**新型SPC石塑地板环保深加工建设项目二期变更方案**  
**(变更前后对比图)**

| 工程名称          | 新型SPC石塑地板环保深加工建设项目二期 | 项目名称     | 新型SPC石塑地板环保深加工建设项目二期         |

## 新型SPC石塑地板环保深加工建设项目方案调整说明

新型SPC石塑地板环保深加工建设项目修改设计效果图、总平面图、平面方案，具体如下：

# 3#厂房、2#值班室调整前

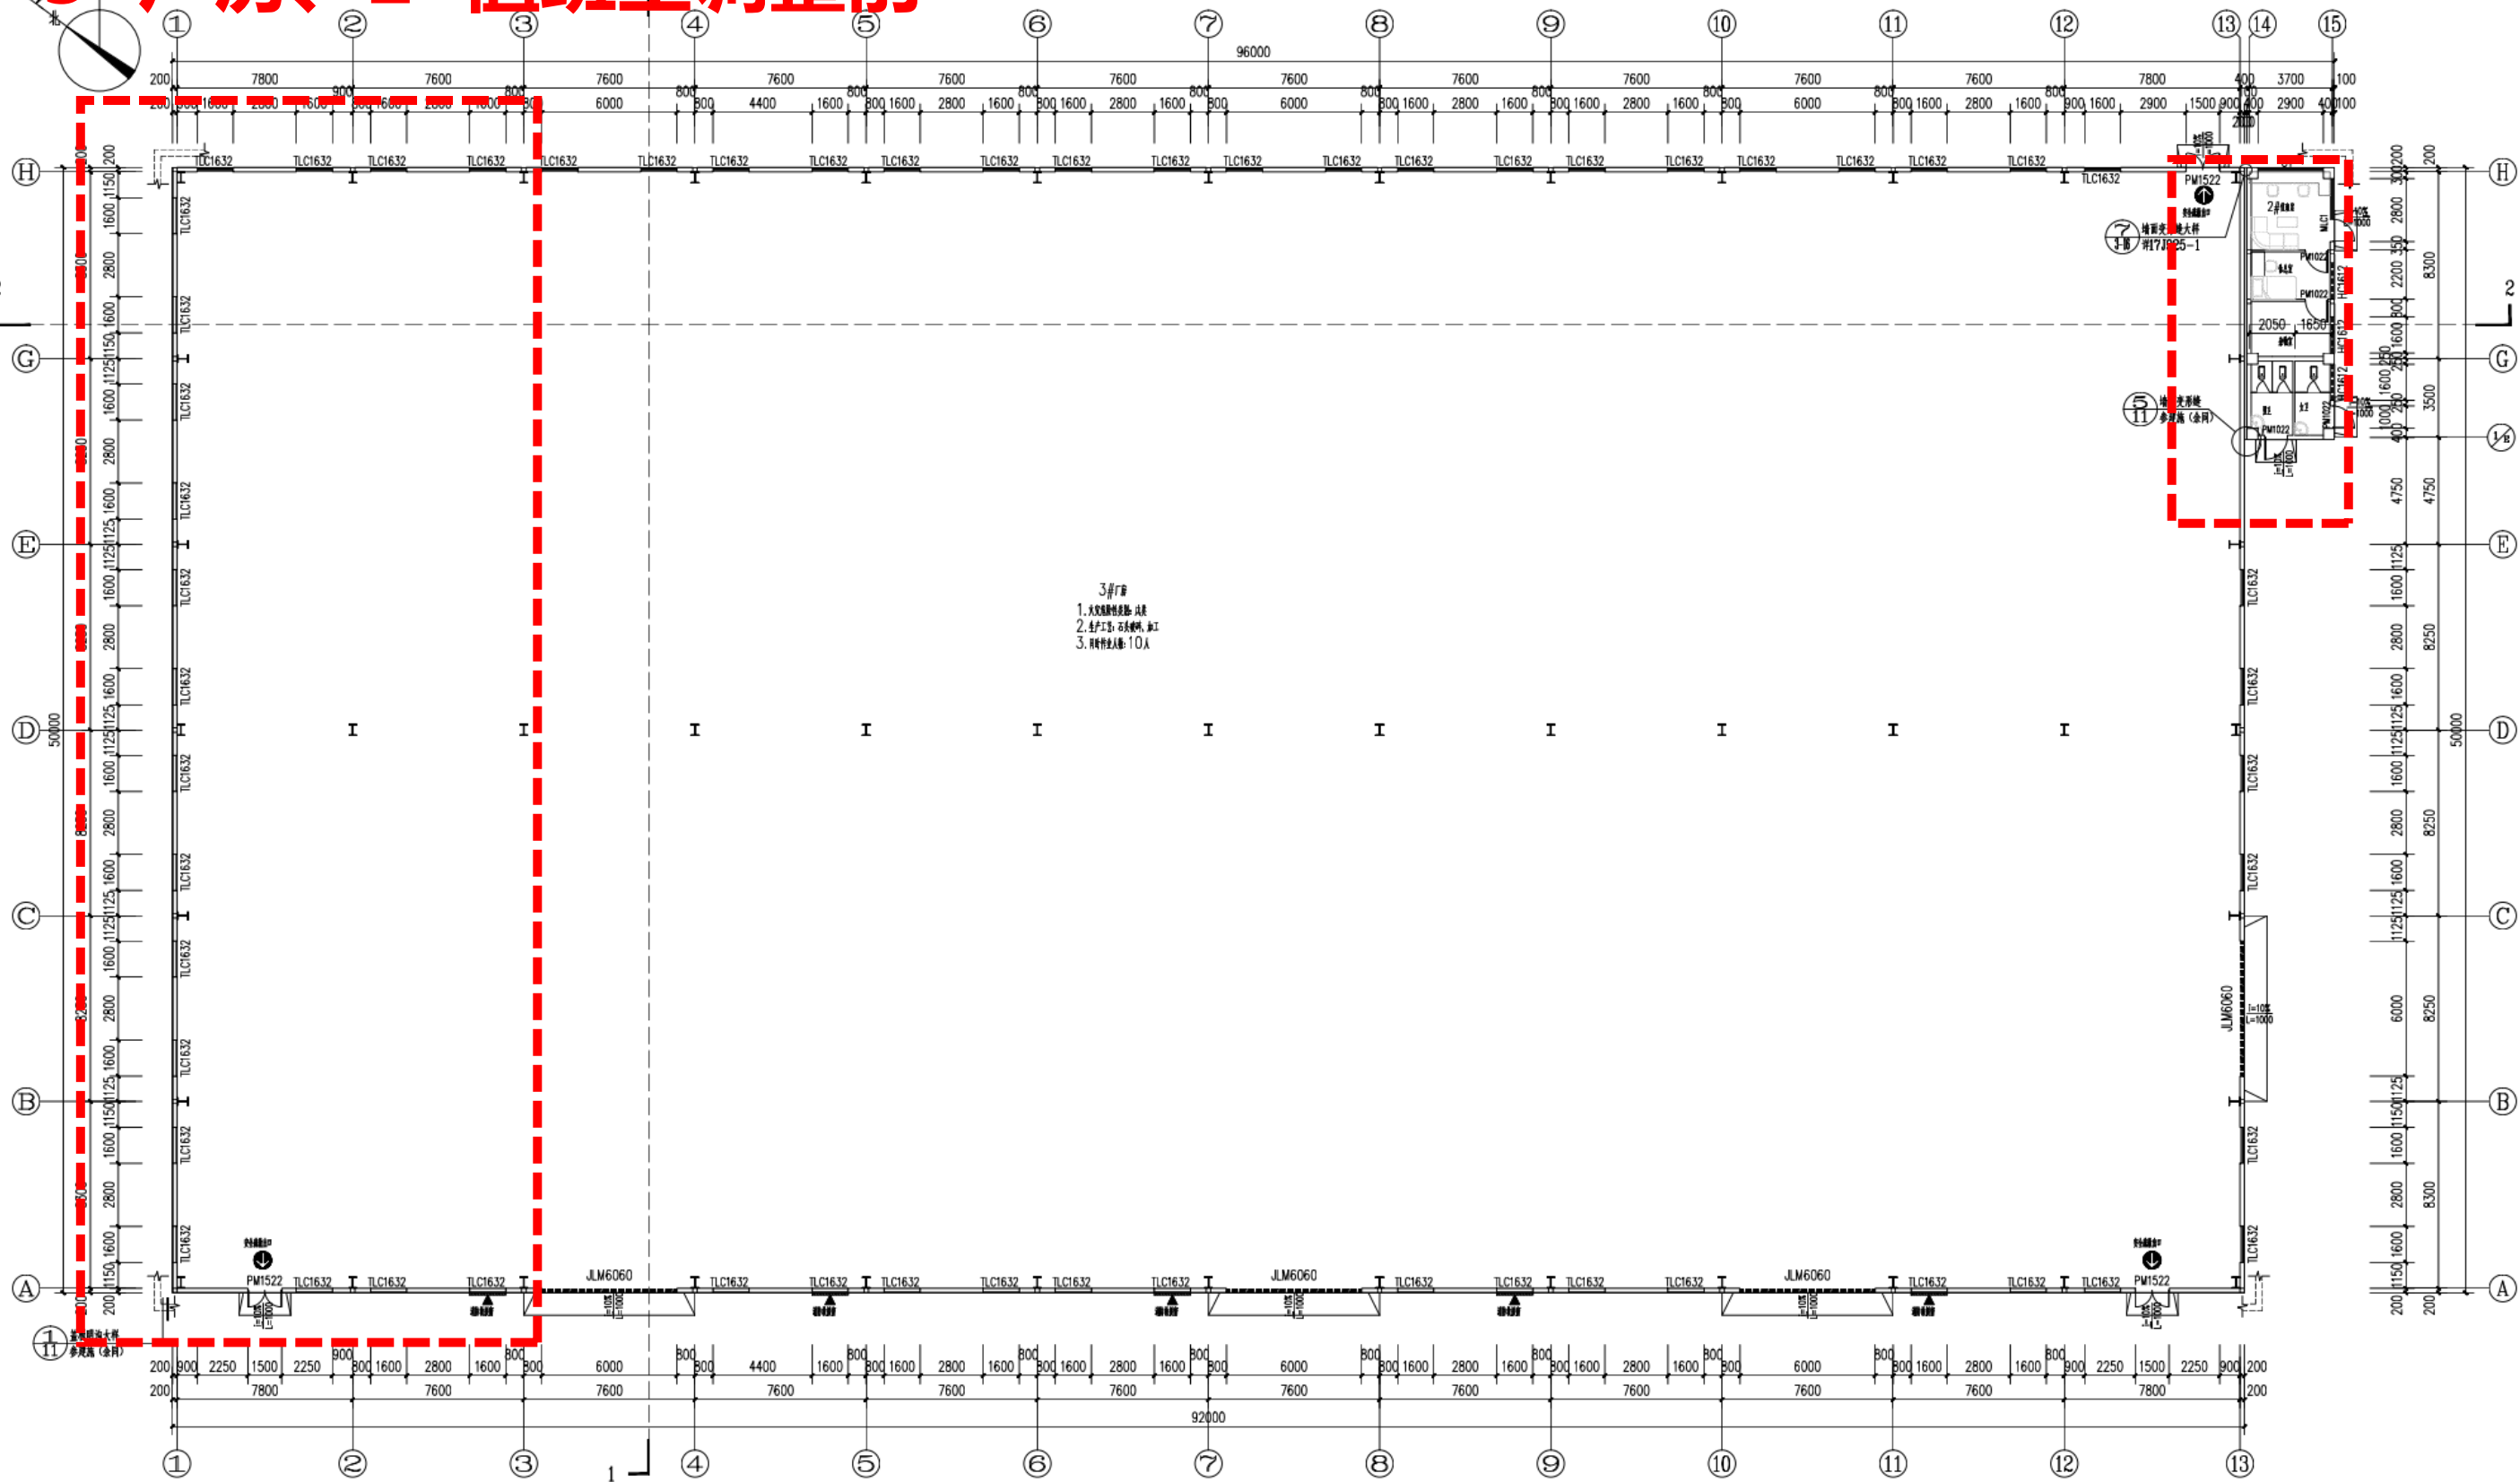
- 1、3#厂房：一层中局部增加一层中控室、二层控制室，3#厂房建筑面积由原来4600m<sup>2</sup>，调整为4800m<sup>2</sup>（变更原因：根据使用功能优化）。
- 2、2#值班室：取消办公室、卫生间，值班室、休息室位置调整，增加开单室。（变更原因：根据使用功能优化）。
- 3、取消原办公综合楼，增加一栋3#厂房扩建（变更原因：根据使用功能优化）。
